浴衣投入機　P4M−FE　取扱説明書変更（投入部ベルトの仕様）に関して

1．お知らせの概要※必ずお読みください

現行の投入部ベルト

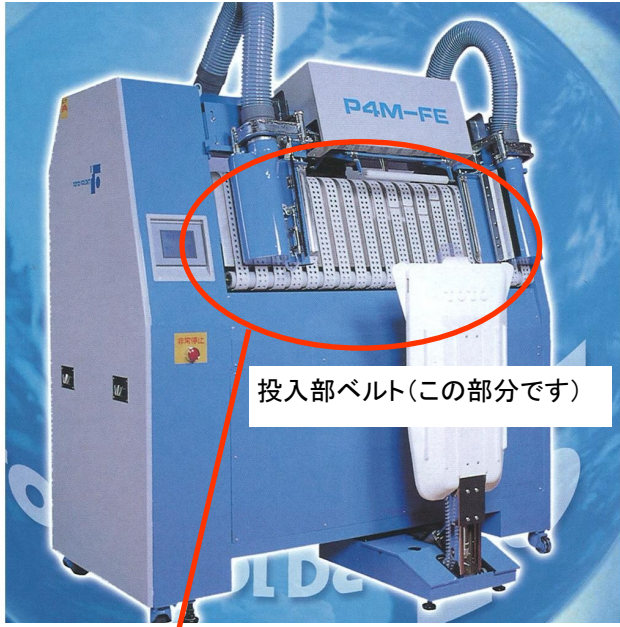
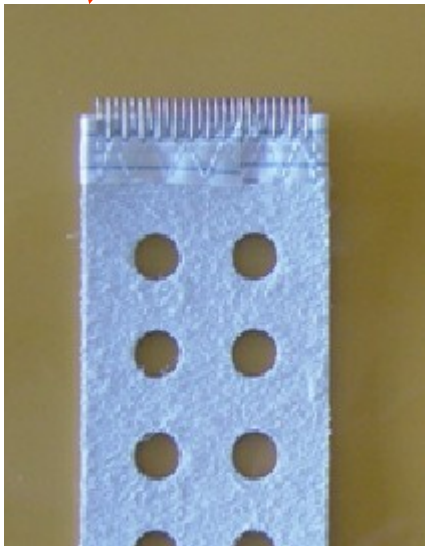
99年5月から02年5月までに出荷された浴衣投入機P4M−FEにおいて、取説表記と違うベルトがつけられている可能性があります。

メンテナンス用に投入部ベルトをご注文の際には、本紙の寸法に従いご注文いただきますとともに、取扱説明書の該当ページを別紙のとおり差し替えていただきますようご協力をお願いいたします。

現行の投入部ベルトと寸法は左記のとおりとなっています。ご注文の際には左図の仕様にてご注文ください。

ﾊﾟﾝﾁﾍﾞﾙﾄ　1480x50

P4M-FE　20本　P4MH-FE　22本
